Salle de spectacles et halle de gymnastique et d'athlétisme, à Couvet

CONCOURS D'ARCHITECTURE

Extrait du rapport du jury

1er prix, projet « Les plaisirs et les jeux », MM. *Perrelet* et *Stalé*, architectes, à Lausanne.

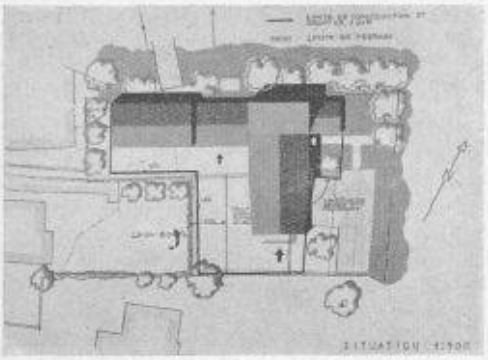
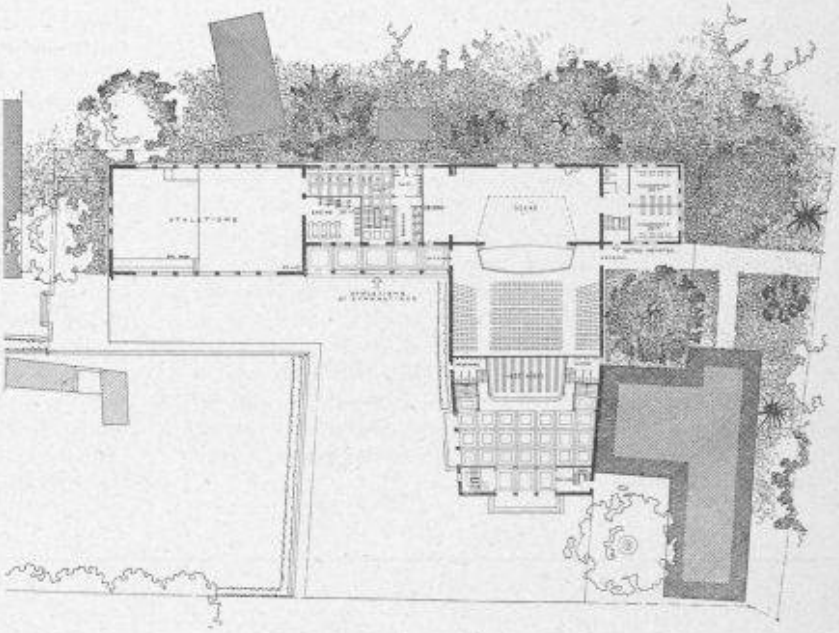
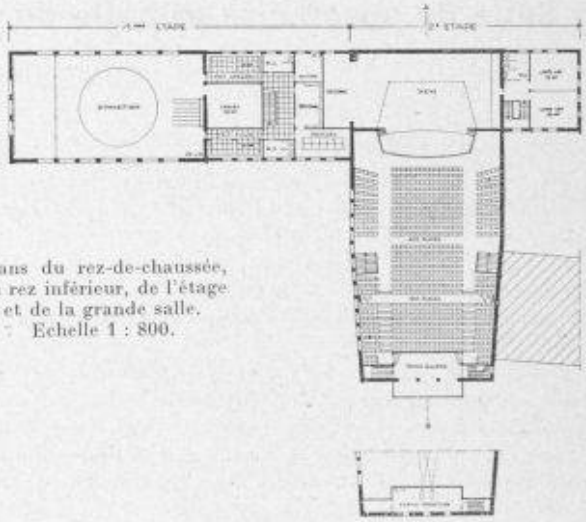
Bon projet, clair et sobre, tenant bien compte du voisinage des bâtiments S. I. et Hôtel communal. Beau vestibule d'entrée avec cependant une hauteur paraissant insuffisante. Disposition vestiaire, toilettes et escaliers conduisant à la salle de spectacles, très bonne. Excellent aménagement de la salle de spectacles : l'échappée des escaliers d'accès à la salle est insuffisante en hauteur. Bonne disposition des locaux annexes de la scène, sauf le magasin des décors qui n'est pas facilement accessible. La liaison entre la salle de spectacles et les halles de sport n'est pas assez à l'abri des intempéries. L'éclairage par la toiture des locaux annexes des halles de sport est critiquable. Belle architecture des façades bien dans le caractère des anciens bâtiments communaux. Cube normal.

2e prix, projet « Molière », M. *A. Lozeron*, architecte, à Genève.

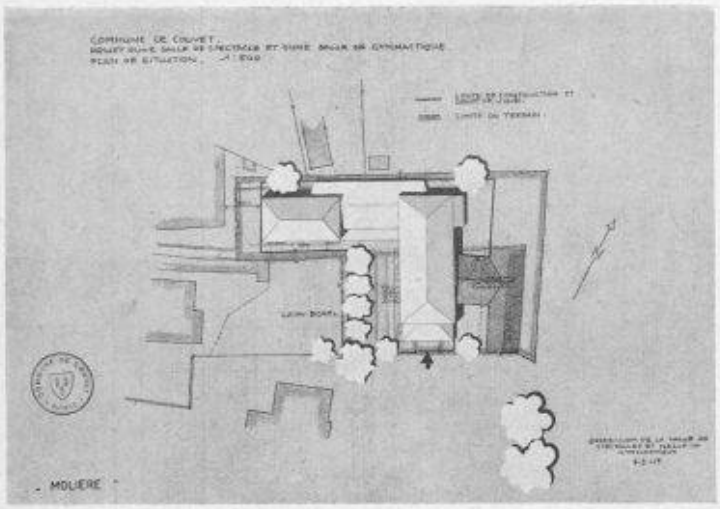
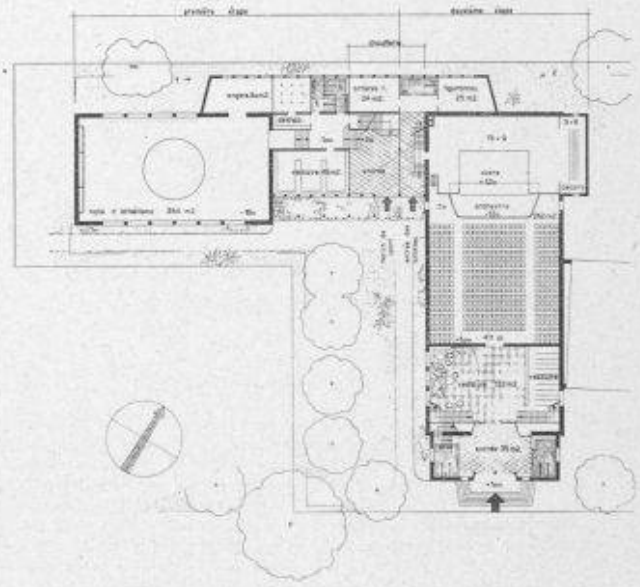
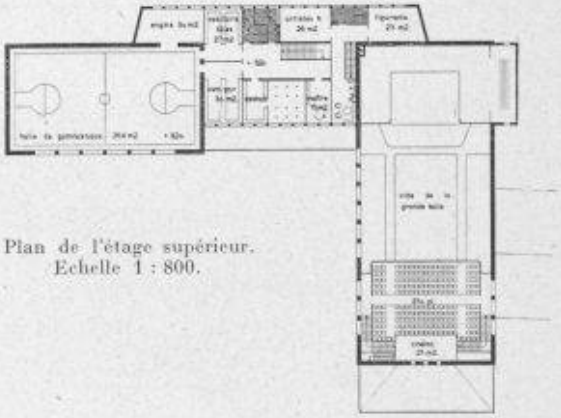
Bonne implantation tenant compte du bâtiment des S. I. La caisse dans le vestibule d'entrée est insuffisamment indiquée. Le vestiaire devrait être un peu plus développé. Les accès de la galerie sont bons mais leur départ vers la porte d'entrée crée un conflit dans la circulation. La solution prévoyant la réduction de la salle de spectacles par la fermeture de la galerie est bonne. La scène n'a pas la hauteur libre suffisante. La liaison entre la salle de spectacles et la halle d'athlétisme au moyen d'un porche n'est pas assez à l'abri des intempéries. Les vestibules des vestiaires des halles sont mal éclairés. Le trop large emploi de la couverture plate est critiquable. Il y a un manque de franchise entre les limites des première et deuxième étapes. Manque de parenté entre l'architecture de la salle de spectacles et les halles de sport. L'avant-corps d'entrée de la salle de spectacles ne permet pas de donner à cette façade le caractère architectural en rapport avec la destination du bâtiment et son emplacement. Cube normal.

3e prix, projet « Liaison », MM. *Chappuis* et *Pizzera*, architectes, à Neuchâtel.

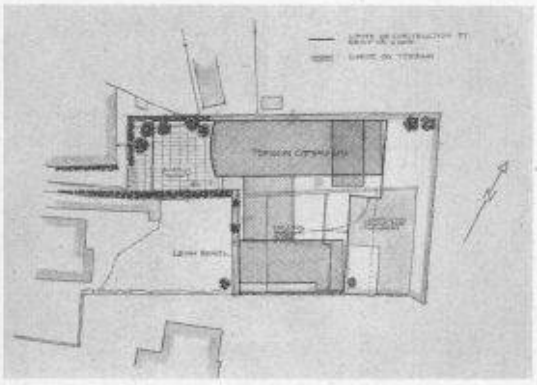
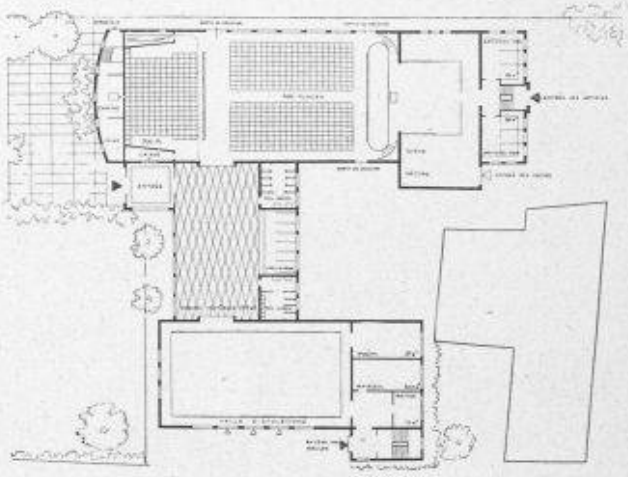
L'implantation ne tient pas assez compte de la proximité de l'immeuble des S. I., mais dégage bien par contre l'Ecole de mécanique et d'électricité. Le principal intérêt de ce projet réside dans la bonne liaison entre la salle de spectacles et les halles de sport. Ce projet réserve un bel espace libre entre l'Hôtel communal et la salle de spectacles. L'entrée de la salle de spectacles n'est pas suffisamment caractérisée et la façade postérieure est seule à bénéficier du terrain de la belle place aménagée. L'accès du local des décors est bien compris. Bonne réalisation de la séparation de réduction de la salle de spectacles. Bonne disposition des loges des artistes, des vestiaires et des W.-C. pour le public. Les vestiaires de la halle d'athlétisme à l'entresol présentent des inconvénients. L'avant-corps d'entrée des halles de sport ne permet pas une composition architecturale de la façade principale. Cube normal.

4e prix, projet « Vita », M. *L. Vancher*, architecte, à Fribourg.

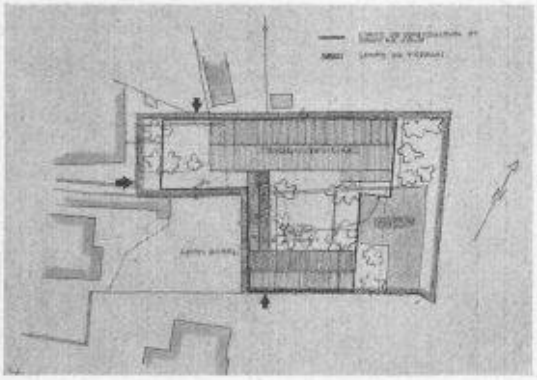
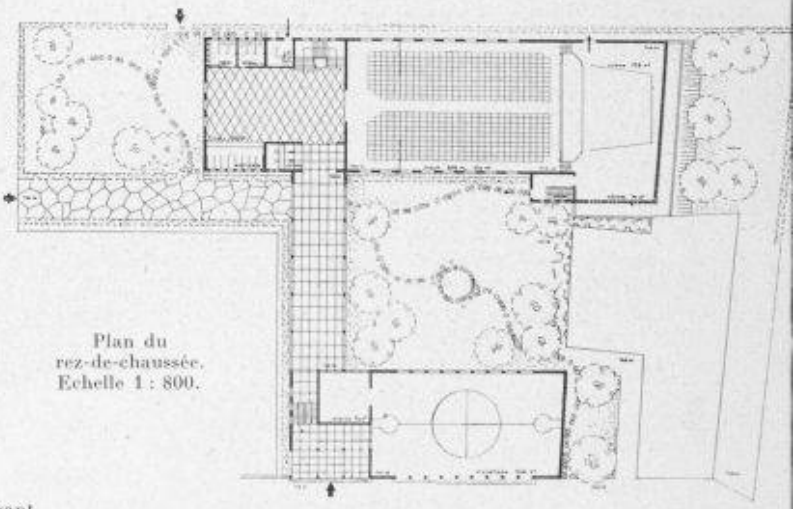
Implantation tenant compte de la proximité des S. I. réservant une cour-jardin utile pour certaines manifestations. L'entrée de la grande salle par l'ouest est trop peu en évidence et son accès au travers des dégagements de la halle de gymnastique est étriqué. La séparation mobile de la grande salle est mal étudiée et irréalisable telle que prévue. Les vestiaires et le vestibule d'entrée de la salle de spectacles sont insuffisants. L'escalier de la galerie est trop important et sans fermeture ; les loges des artistes en deuxième sous-sol sont mal placées ; il y a interversion de hauteur entre la salle de gymnastique et la salle d'athlétisme. La solution prévoyant les vestiaires et W.-C. de la salle d'athlétisme à l'entresol présente des inconvénients. L'unité de l'architecture des façades est satisfaisante. Cube normal.
